Handsaming av klage – søknad om avkøyrslø og dispensasjon frå byggegrense – fv. 7 – gnr. 54 bnr. 16 – Kvam herad

SØKNAD OM AVKØYRSLE/DISPENSASJON FRÅ BYGGJEGRENSE LANGS OFFENTLEG VEG

Vedkommande søknad om utvida bruk/flytting av eksisterande avkøyrslle/dispensasjon frå byggegrense – Nybygg – fv. 7 – Gnr. 54 bnr. 16 – Kvam herad

SITUASJONSKART

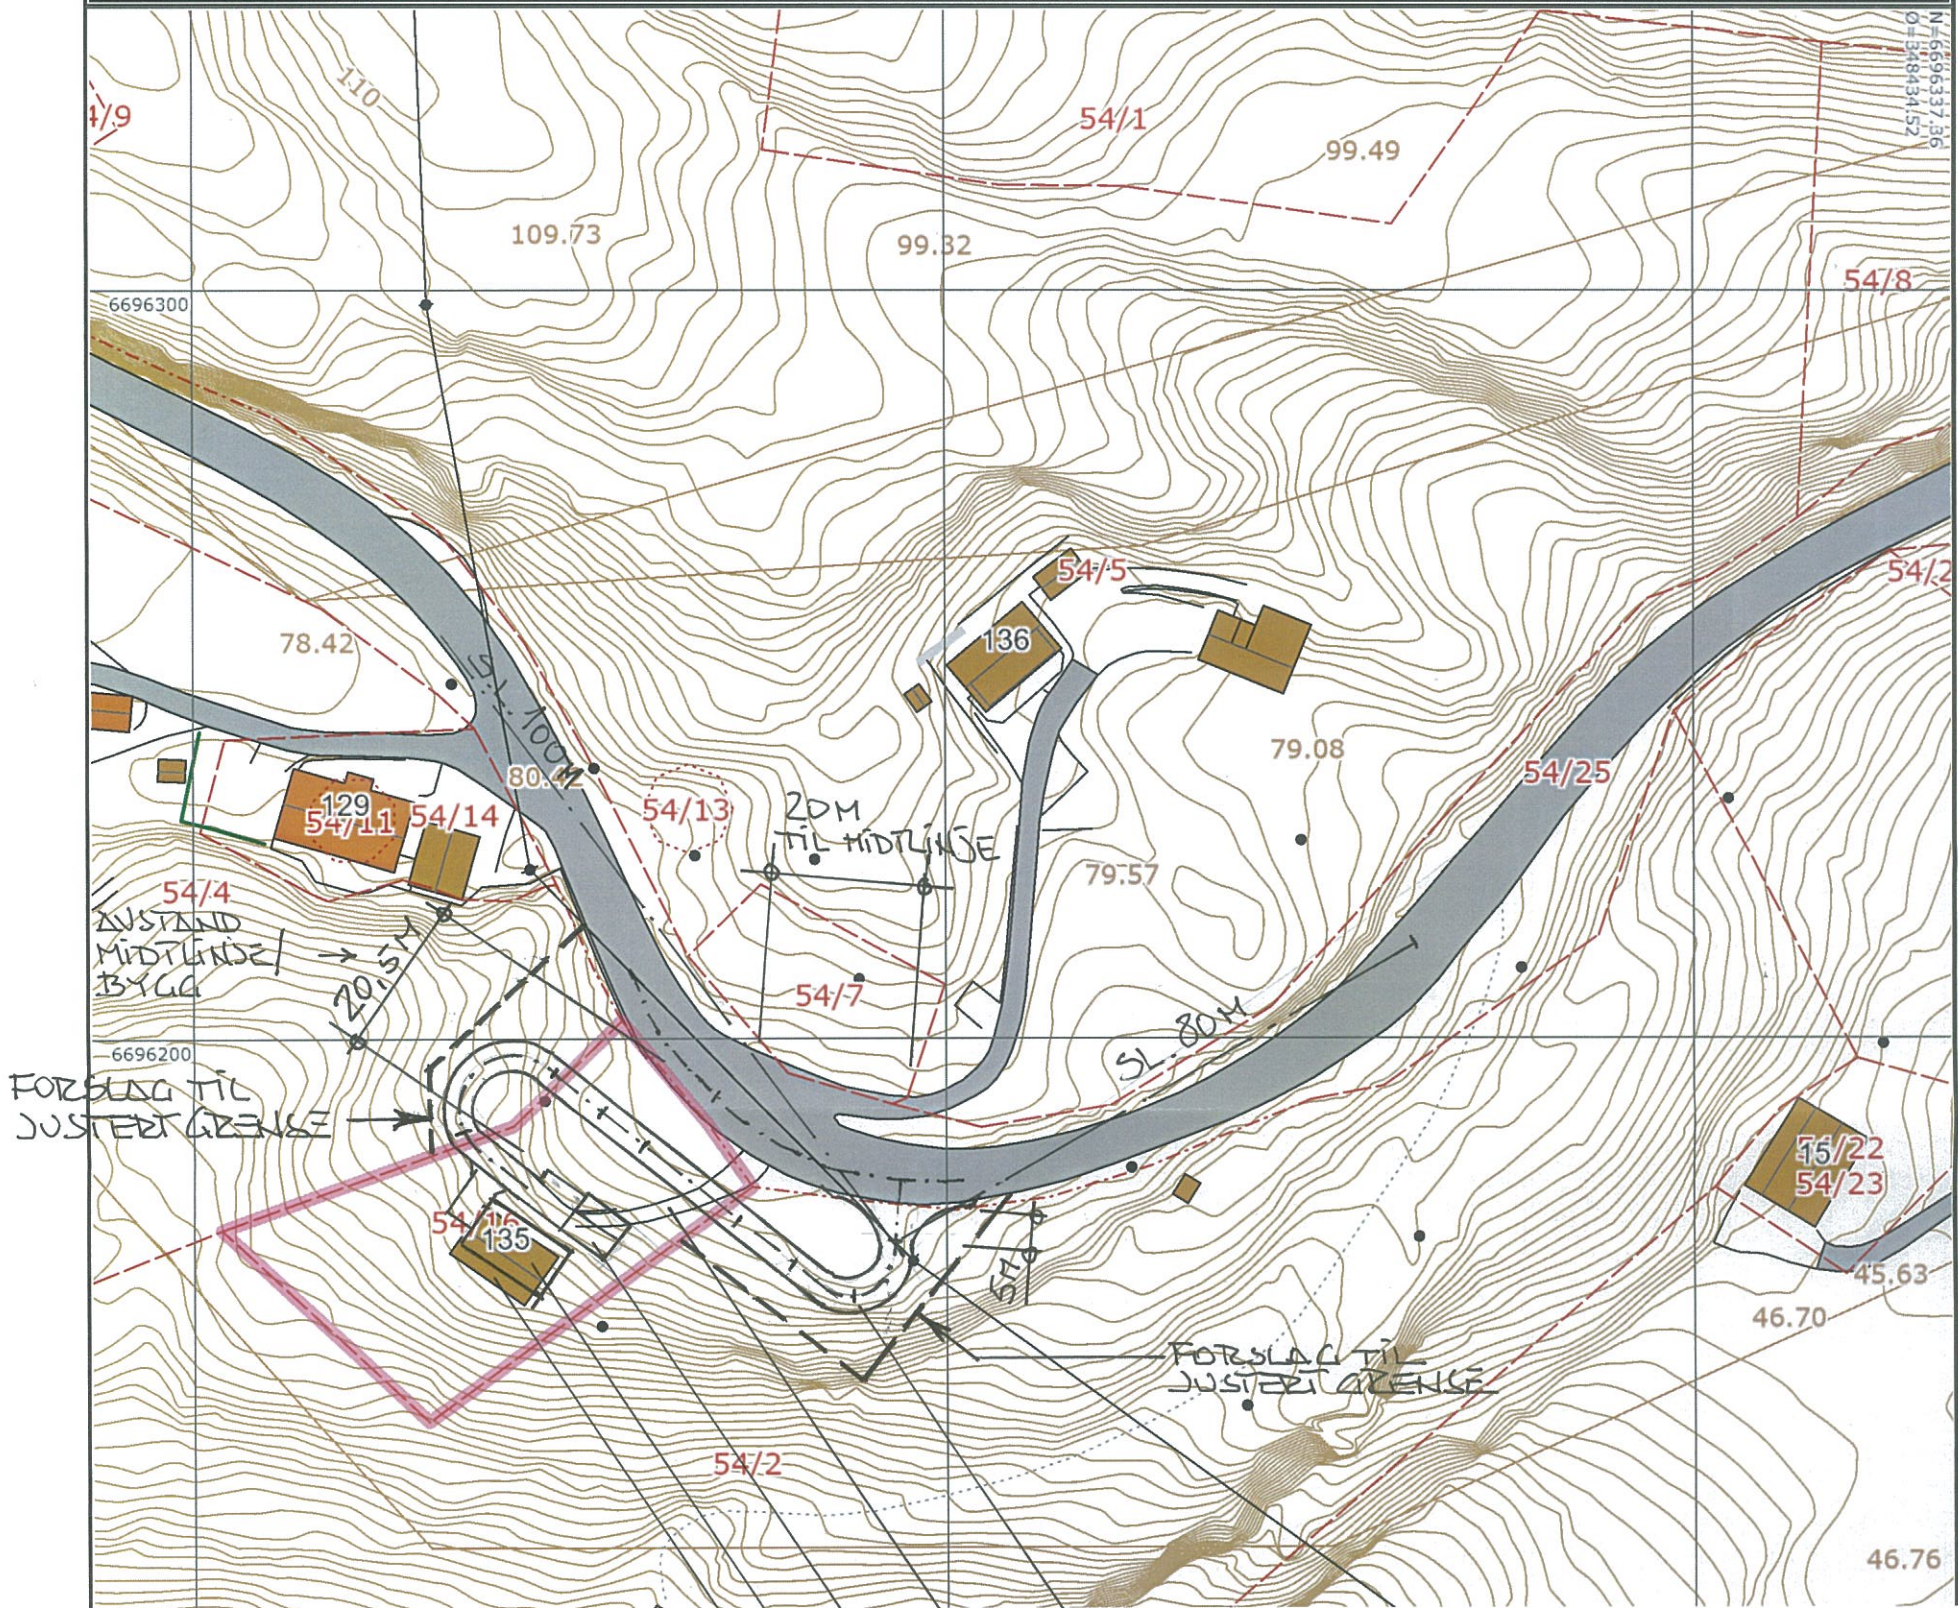
Det er generell fartsgrense på strekninga, dvs at det er tillate å køyre i 80 km/t. Kravet til sikt for avkøyrslar til eksisterande veg er då 4 x 115 meter. Dvs at når ein står 4 meter inn i avkøyrsla, vinkelrett på vegen, skal ein sjå 115 meter til kvar side. I tillegg skal sikta framover og bakover på vegen, når ein står og skal svinga inn i avkøyrsla, og vera 115 meter. Desse krava er ikkje tilfredstilt slik avkøyrsla er skissert på vedlagt kart i søknad.

Krav til sikt er ikkje tilfredstillande.
